Svar – Fravikssøknad vegklasse rv. 7 på strekningen Ørgenvika–Svenkerud

Søknad om fravik

Prosjekt (navn): Riksveg 7 Ørgenvika–Svenkerud		
Vegnummer: Rv7	Fartsgrense: 80	Brunummer ¹ : Tekst her
ÅDT (i dag): 5400 (i dag)	Dim.klasse: H2	Tunnellengde: Tekst her
ÅDT (dim.år): 7500 (år 2050)	Tegn.nr: Tekst her	Plannivå: Velg plannivå

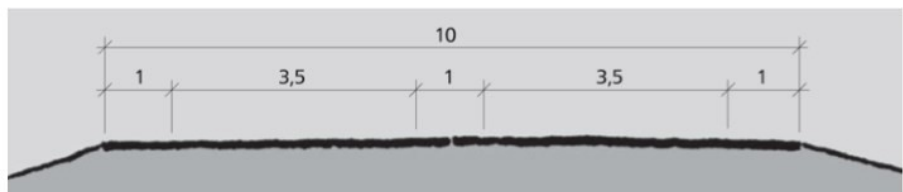
Basert på ÅDT skal vegen ifølge håndbok N100 (okt. 2022) dimensjoneres som H2 veg:

Prosjektet søker om fravik fra H2 standarden og foreslår i stedet «modifisert» H1 standard som tilsvarer U–H5, 10 meter som var i håndbok N100 i 2013 utgaven. Vi omtaler det som «H1 +».

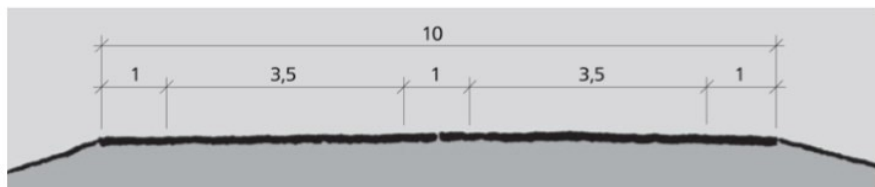
H2 standard vil medføre:

- Må søke fravik for horisontalkurvatur. Alternativet er ny veg som det ikke er bevilget penger til å kunne bygge.
- Må søke fravik for avkjørsler da det i praksis ikke er mulig å stenge dagens avkjørsler. Det er vurdert at løsninger med avkjørsler på veg med H2-standard reduserer trafikksikkerheten.
- Dersom vegen planlegges som H2 med gjennomgående fysisk midtdeler vurderes det at vegen er for farlig for gående og syklende å ferdes på. Det vil si at denne trafikantgruppen ikke har noe tilbud. Dersom gående og syklende likevel skulle benytte rv. 7 vurderes det som svært trafikkløst.

Saksbehandler hos Vegdirektoratet: Thoralf Eikeland Dato: 19. jun. 2023 Arkivreferanse hos Vegdirektoratet: 22/20256-41	
Vegdirektoratet sin begrunnelse for beslutning:	Godkjent	Ikke godkjent
Om søknaden: Søknaden gjelder Rv 7 på strekningen Ørgenvika–Svenkerud. Det søkes fravik fra krav i N100 som sier at denne vegen, med ÅDT mellom 6000 og 12 000 skal bygges etter dimensjoneringsklasse H2, med midtrekkverk og fartsgrense 90 km/t. I 2022 ble reguleringsplan for deler av strekningen (Ørgenvika–Lindelien) vedtatt. I forbindelse med den reuleringsplanen ble det innvilget fravik for den løsningen man nå søker om. Søknaden er altså en utvidelse, slik at samme vegstandard kan legges til grunn for hele strekningen fra Ørgenvika til Svenkerud. En annen delstrekning (Flå sentrum–Kjerringviki, omtrent midt på strekningen Ørgenvika–Svenkerud) er allerede blitt utbedret til en standard som samsvarer bra med det man nå ønsker å benytte for resten av strekningen. Prosjektet søker om å få bygge det som kalles «modifisert H1» eller «H1+». Løsningen det søkes om baseres på U–H5 fra 2013 utg av N100. Tverrprofilet består av 1m bred ytre skulder, et kjørefelt i hver retning på 3,5 meter og 1m bred mittoppmerking. Det legges i utgangspunktet ikke opp til fysisk midtdeler, men som avbøtende tiltak nevner prosjektet at det vil bli etablert fysisk midtdeler i de kurvene som har $R_{\min}$ mindre eller lik 500. Bakgrunnen for at det søkes om å få benytte denne løsningen er at prosjektet er et utbedringsprosjekt. I tillegg vil en løsning med H2 medføre langt større terrenginngrep og den vil gjøre det vanskelig å benytte eksisterende avkjørsler dersom det bygges fysisk midtdeler på hele strekningen. Løsningen det søkes om vil også medføre at det ikke blir store standardsprang på strekningen. Vurdering: Følgende elementer er vurdert: - Dersom det skal bygges H2–veg med midtdeler vil det bli behov for parallelle veger for å betjene avkjørsler og gang- og sykkeltrafikk på strekningen. En slik løsning vil medføre langt større terrenginngrep og økte kostnader. - Løsningen det søkes om har krav til $R_{\min}=250$. For H2–veg med 90 km/t ville kravet til $R_{\min}$ vært $R=400$. Nærhet til vann og jernbane gjør det vanskelig å tilpasse kravene knyttet til H2. - Prosjektet er en utbedring av eksisterende veg. Ved å benytte geometrien det søkes om vil man i langt større grad kunne benytte deler av eksisterende veg. - Det er ønskelig å unngå standardsprang. Standarden det søkes om stemmer godt med allerede utbygd strekning fra Flå sentrum til Kjerringviki. Det er også utarbeidet godkjente planer med tilsvarende standard for strekningen Ørgenvika–Lindelien. Ved å	☒	☐

bygge standarden det søkes om vil man dermed få lik standard på hele den omsøkte strekningen. Standarden det søkes om tilsvarer dimensjoneringsklasse H1 når det gjelder krav til geometri. Det innebærer at dette er en god løsning når fartsgrensen er 80 km/t. Trafikkmengden på denne strekningen er ventet å komme opp i 7500 i dimensjoneringsåret. Dette er noe mer enn hva dimensjoneringsklassen H1 er beregnet for (opp til ÅDT 6000). I forhold til en H1 veg legges det opp til noen avbøtende tiltak: • I kurver med Rh mindre enn eller lik 500 skal det monteres midtrekkverk. • Vegens bredde økes noe i forhold til en H1 veg (Kjørefelt økes til 3,5 m og midtoppmerking økes til 1 m). Konklusjon: Det er i søknaden lagt til grunn at gående og syklende gis et tilbud langs Rv 7. Det må da kontrolleres at krav til forsterket oppmerking er fulgt. Det er et krav i N302 som sier at forsterket oppmerking ikke skal benyttes når det er mer enn 50 gående/syklende. Søknaden godkjennes under forutsetning av at avbøtende tiltak nevnt i søknaden gjennomføres. Det er også en forutsetning at krav knyttet til forsterket oppmerking er fulgt.
